CONSELHO DE PLANEJAMENTO TERRITORIAL E URBANO DO DISTRITO FEDERAL - CONPLAN

PROCESSO Nº: 00390-00002955/2018-74

ASSUNTO: Parcelamento do Solo Urbano denominado Alameda Nossa Senhora de Fátima, localizado no Setor Habitacional Tororó - SHTo, Quadra A2, na Região Administrativa Jardim Botânico, RA-XXVII

Figura 4. Representação do projeto com uso do solo. Fonte: Memorial Descritivo - MDE-099-2021 (64385338)

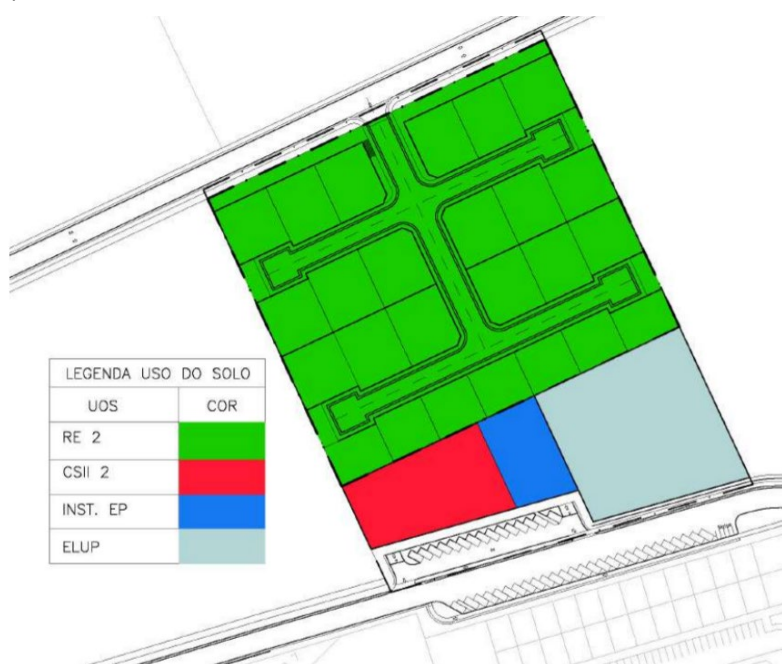
Quanto ao desenho urbano, o parcelamento buscar criar uma frente ativa, com usos complementares, unindo comércio, instituição e área livre, voltada para o que seria a via de atividades, a sul, o que representa uma boa iniciativa para a vivência urbana. Isso pode ser ainda mais interessante se puder haver uma integração, favorecida por percursos agradáveis de pedestres, por exemplo, no lote do parque, à atividade comercial já existente no lote vizinho.

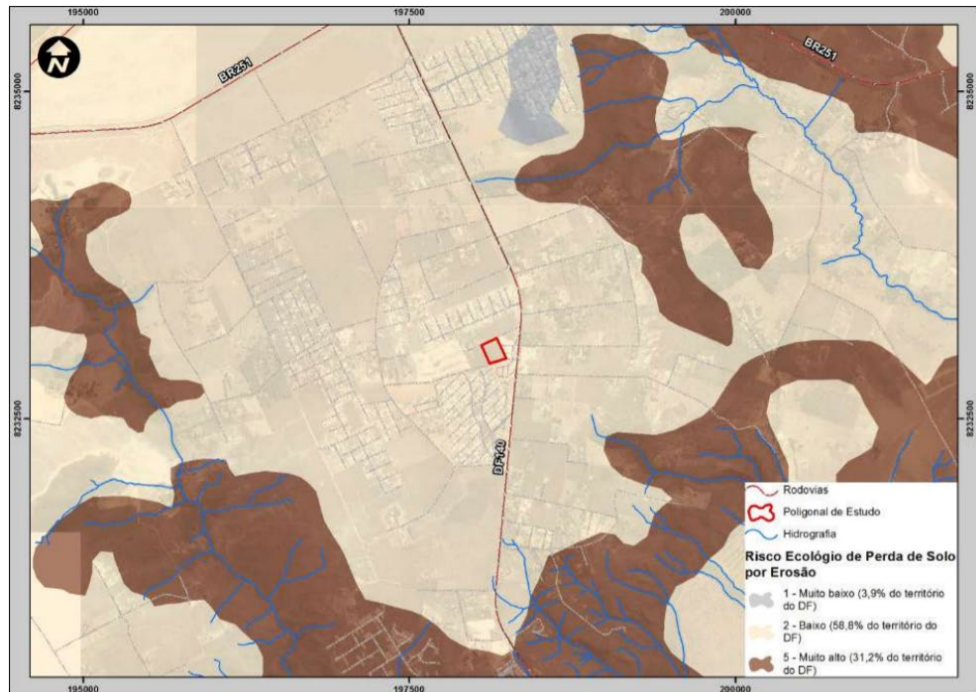
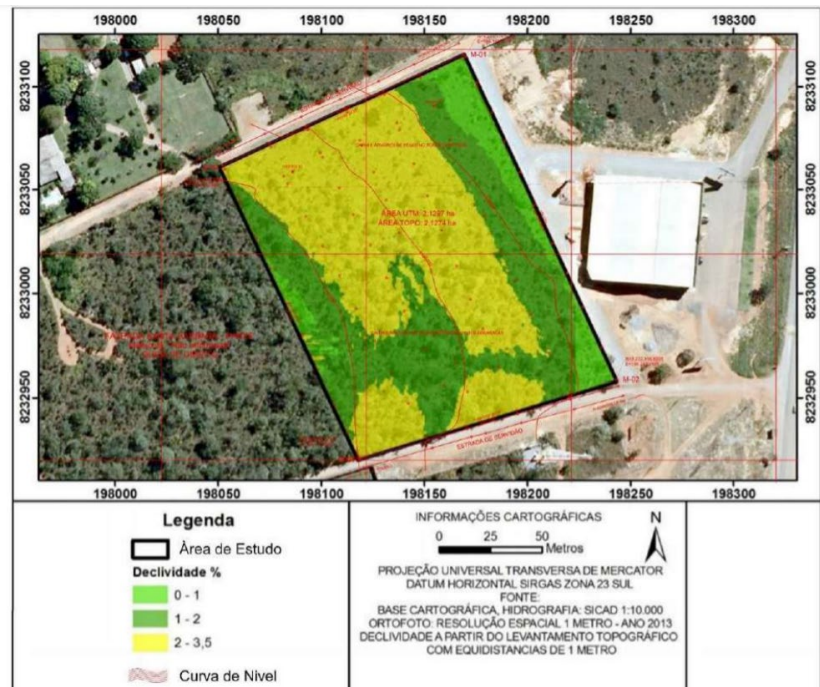
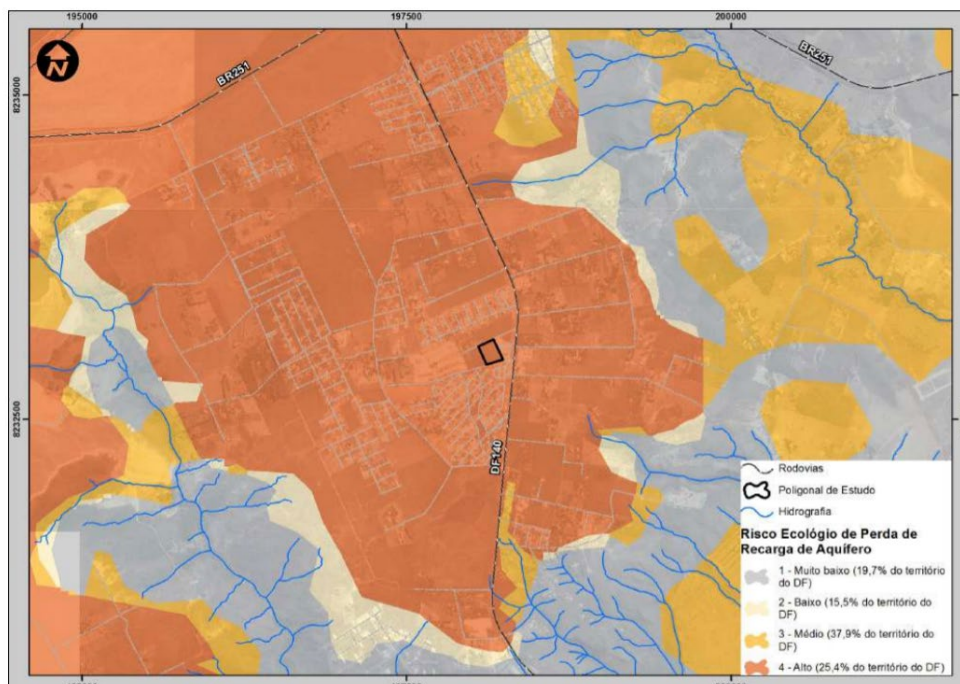
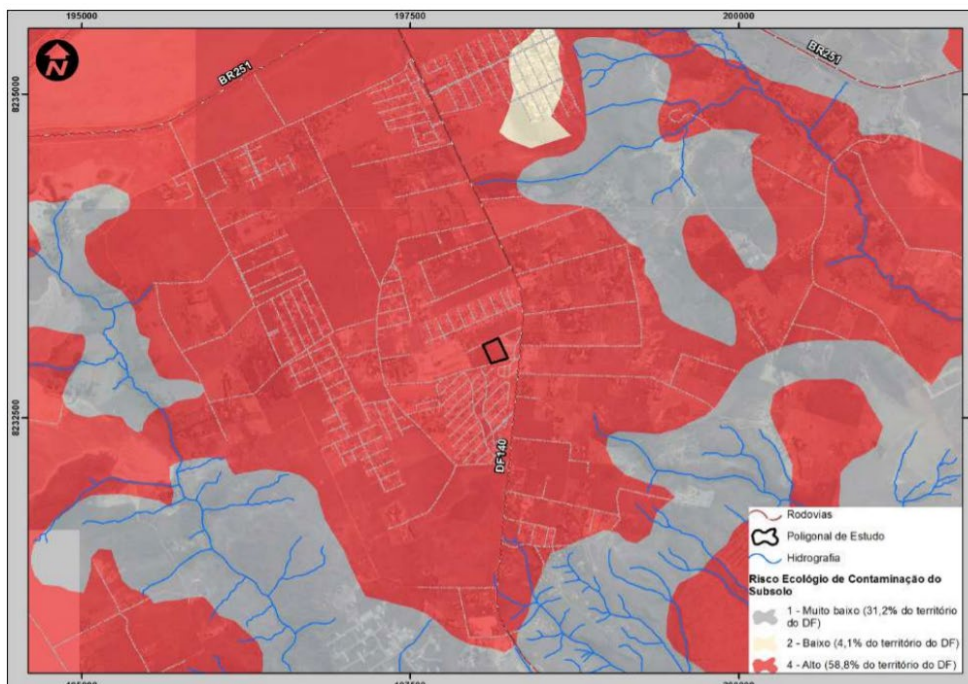
A forma de lidar com os impactos ao meio ambiente decorrentes da ocupação dessa área de risco é de suma importância para este projeto. Embora não apresente riscos de perda de solo por erosão, segundo o ZEE (**Figura 5**), e sua declividade suave não traga restrições (**Figura 6**), a gleba se encontra numa área de alto risco de perda de recarga de aquífero e alto risco de contaminação de subsolo (**Figuras 7 e 8**).

266
267 **Figura 9. Corte típico da Via Tororó 3 em trecho em frente à ELUP. Fonte: Memorial Descritivo -**
268 **MDE-099-2021 (64385338)**

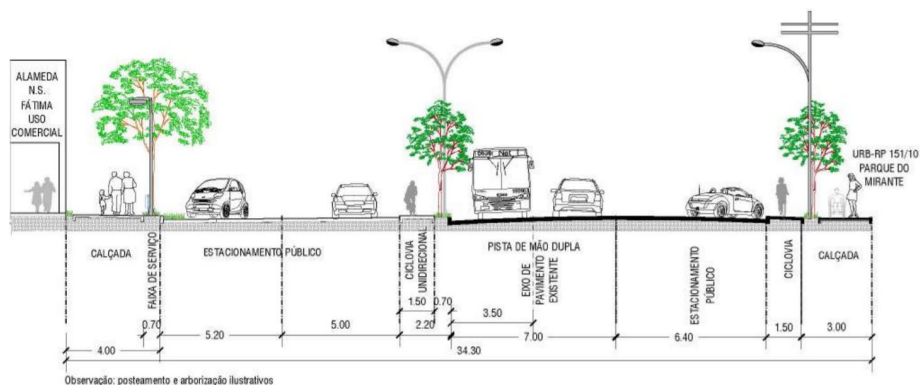
258 Em reunião com os arquitetos da ARIA, me foi explicado que duas legislações
259 diferentes regem as soluções de estacionamentos a 45° encontradas na Via Tororó 3 - uma
260 com acesso direto, e outra por meio de uma via paralela - e que ambas tinham que ser
261 seguidas, no caso (**Figuras 9 e 10**). Apesar disso, acho pertinente ponderar que a solução
262 mais interessante para as características da região é a que permite acesso direto, pois diminui
263 a área destinada a automóveis e pode conferir mais espaço a uma superfície vegetada.
264 Mesmo que os pavimentos seja drenantes, acredito ser a eficácia da paisagem natural
265 incomparável para questões de absorção da água, bioclimáticas e estéticas.

272 Os perfis viários apresentados, de acordo com a categoria da via, são soluções de
273 desenho apenas para um trecho de pouco mais de 130 metros, que corresponde aos limites
274 norte e sul da gleba. Seria importante que isso tivesse continuidade, dando identidade e
275 consistência de desenho às vias. Frente às características do setor, não é difícil imaginar que
276 esse perfil pode não prosseguir em iniciativas posteriores, o que seria lamentável. Atualmente,
